ZMĚNOVÝ LIST pro změny dle § 222 odst. 6 ZZVZ		
	Název stavby:	Rekonstrukce západního vstupního prostranství do areálu Kamencového jezera z ulice Přemyslova a městské pláže, ev.č. d202200327	
	Číslo Změnového listu:	ZL 19	
	Číslo SO/PS:	SO 06	
Název stavebního objektu/provozního souboru:	OPĚRNÉ STĚNY		
Objednatel:	STATUTÁRNÍ MĚSTO CHOMUTOV	Zhotovitel:	Společnost Kamencové jezero – Přemyslova
Předmět změny:	Podkladní beton, izolace a prostupy technologické šachty fontány		
Iniciátor změny:	Zhotovitel/Objednatel		
Popis změny: (popis předmětu změny, specifikace, zda jde o změny položek, kvality, rozměrů, termínů či dodatečné/neprovedené práce a zdůvodnění pro zařazení do patřičného odstavce § 222 nebo § 100)	Zdůvodnění změny: 1. Vzhledem k posouzení základové spáry statikem a geologem, kdy při realizaci zemních prací byla zastižena agresivní spodní voda, bylo nutné doplnit podkladní beton tř. C 20/25 XC2, XA1, XF1 tl. 0,1m. V rámci ZDS nebylo s podkladním betonem pod opěrnou stěnou a pod technologickou šachtou fontány uvažováno. Dále nebyla navržena hydroizolace této šachty a vodotěsné prostupy do této šachty. Na základě vyjádření statika (viz příloha), byl pod základovými pasy opěrn

Podkladní betony SO 06 Přemyslova

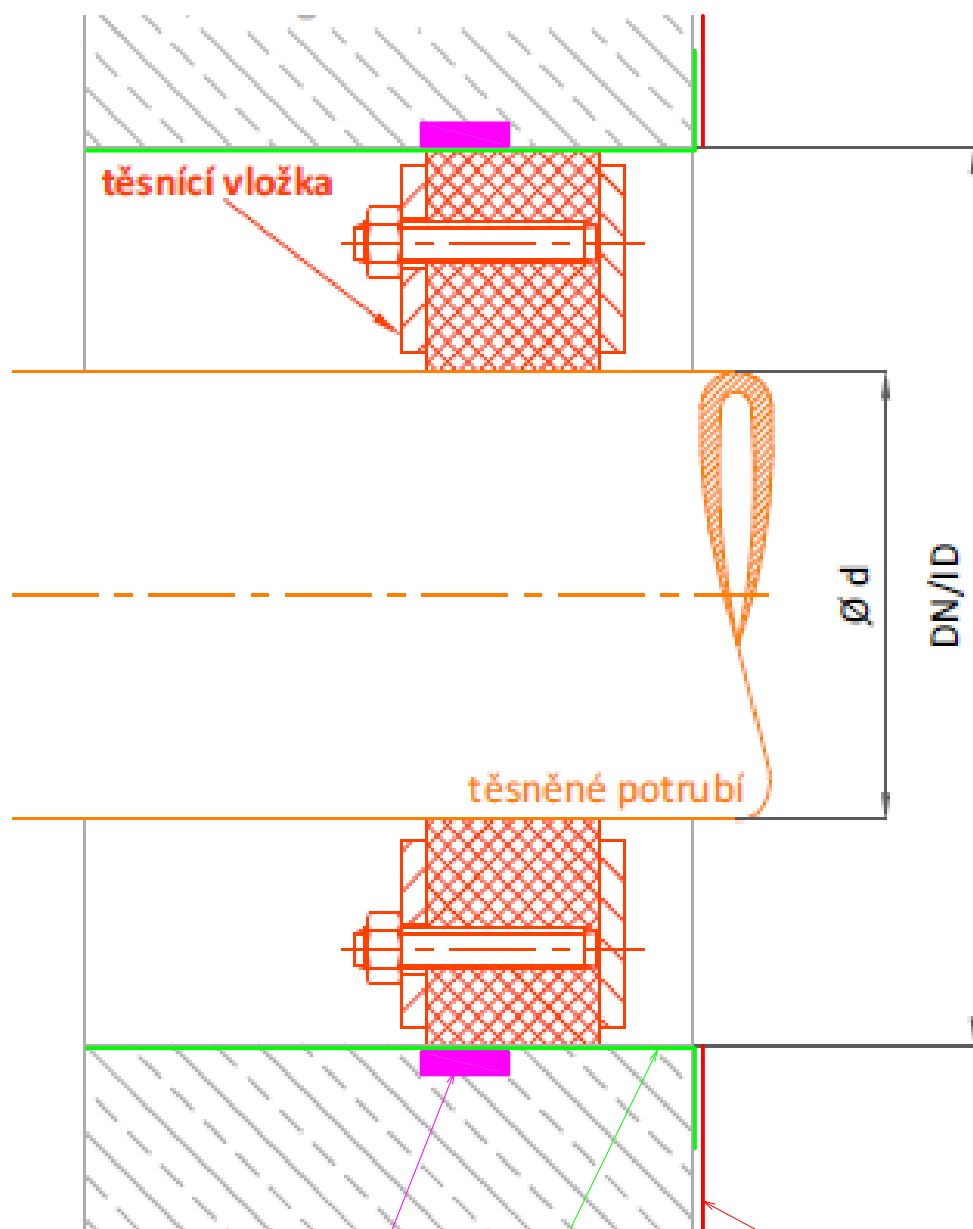
U objektu SO 06 Přemyslova bude proveden podkladní beton

- pod základové pasy opěrných stěn A, B a C
- pod podlahovou desku šachty

Tloušťka podkladního betonu 10cm
Přesah přes půdorys pasů a desky min 10cm
beton C25/30 XC2, XA1, XF1
